**AVIS RELATIF À LA PROTECTION
CONTRE LES EVENTUELS EFFETS NOCIFS ET NUISANCES
PROVOQUÉS PAR LES RAYONNEMENTS NON IONISANTS
GÉNÉRÉS PAR DES ANTENNES ÉMETTRICES STATIONNAIRES**

Commune : VIELSALM - Exploitant : ORANGE

Référence exploitant : 036R1_3 / 32036R1_2 / 42036R1_2/ 52036R1_2

Rapport n° 192 / 2024

Figure 1 : Vue en plan des lieux de séjour et des points de contrôle

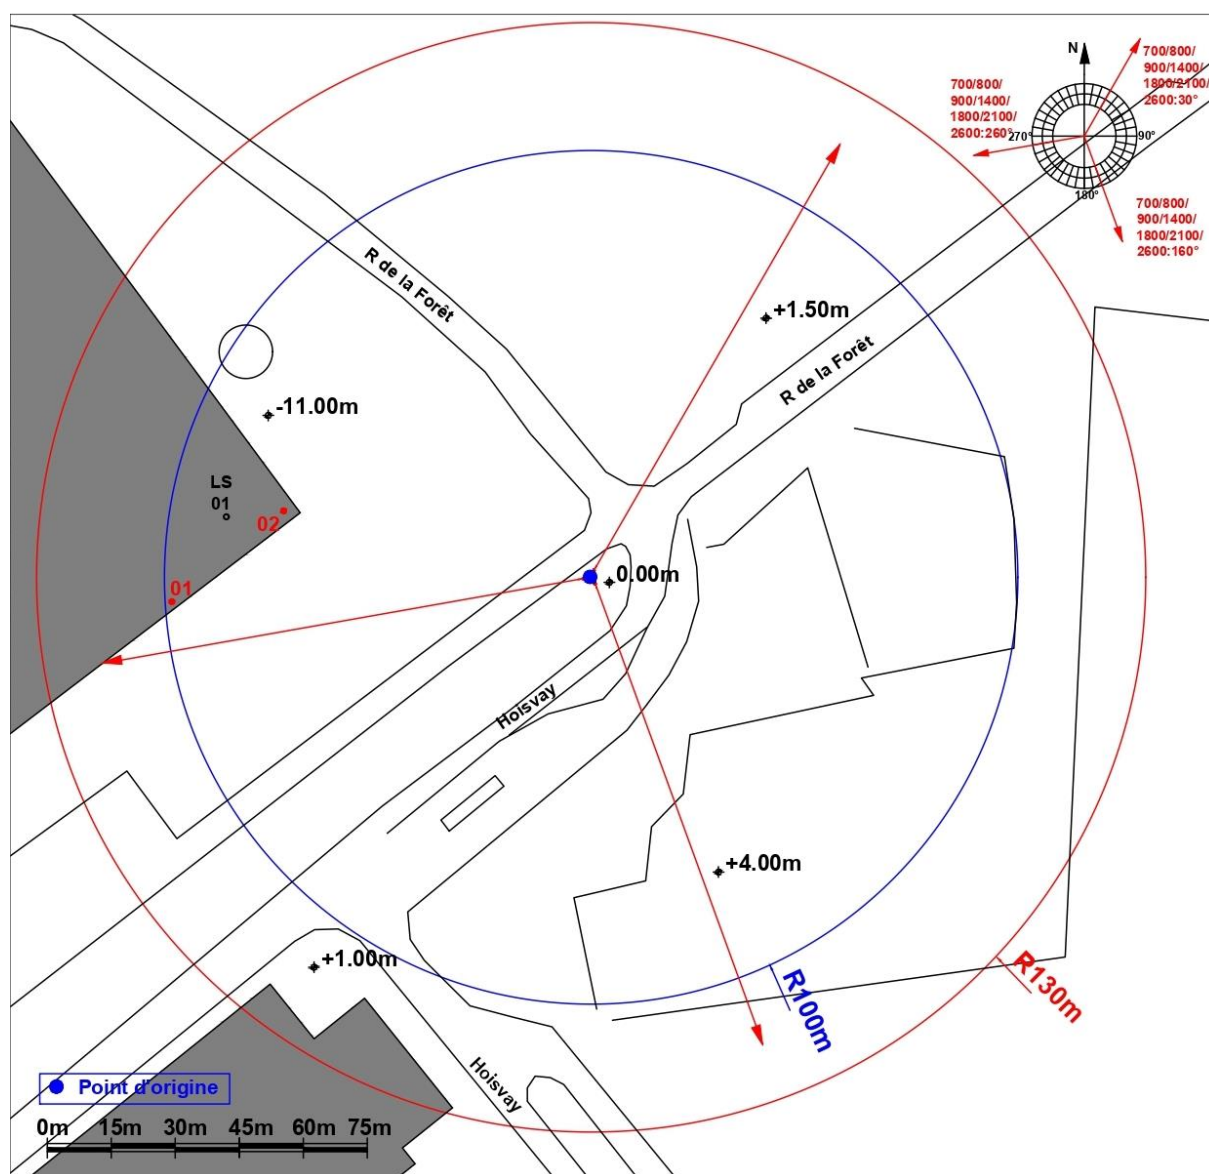
N° point de contrôle	LS	Atténuation (dB)	Indice d'exposition relatif à la limite par installation IE_i
1	LS01	3,0	0,007
2	LS01	3,0	0,005

En ce qui concerne les antennes de l'installation mentionnées dans le tableau 1, la distance maximale à laquelle la limite pourrait être atteinte, à l'extérieur, est égale à 78,0 m. S'il n'y a pas de LS à une distance inférieure, les antennes respectent forcément la limite d'immission.

Dans le cas des LS situés à l'intérieur des bâtiments, une atténuation d'obstacle est prise en compte et il en résulte que la distance maximale à laquelle la limite pourrait être atteinte se réduit à 55,2 m.

Figure 2 : Vue en plan des installations d'antennes dans un rayon de 300 mètres autour de l'installation faisant l'objet de la demande d'avis

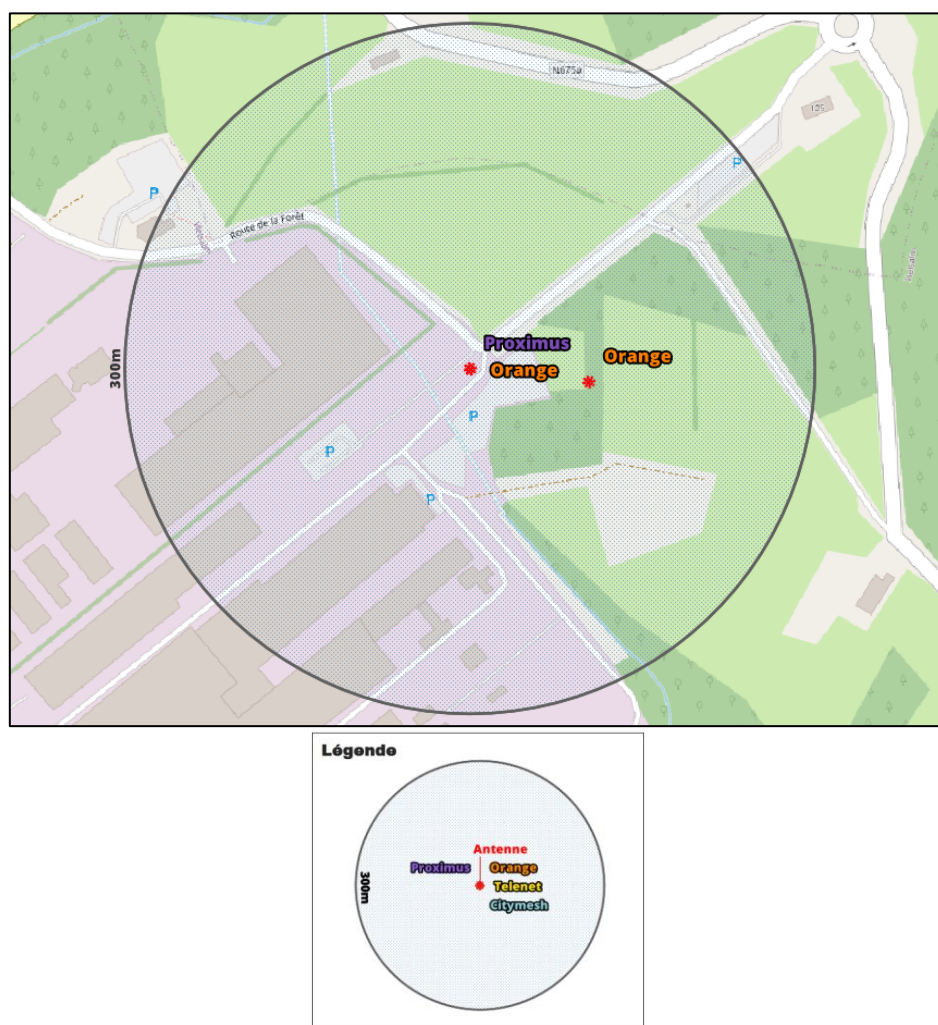
Compte tenu du nombre d'installations localisées dans la figure 2, il apparaît que l'intensité du rayonnement électromagnétique généré, dans les lieux de séjour situés à proximité de l'installation référencée dans le paragraphe 2, par l'ensemble des antennes émettrices stationnaires de l'ensemble des exploitants du même site d'antennes émettrices stationnaires respecte la limite fixée à l'article 4, § 2 du décret.
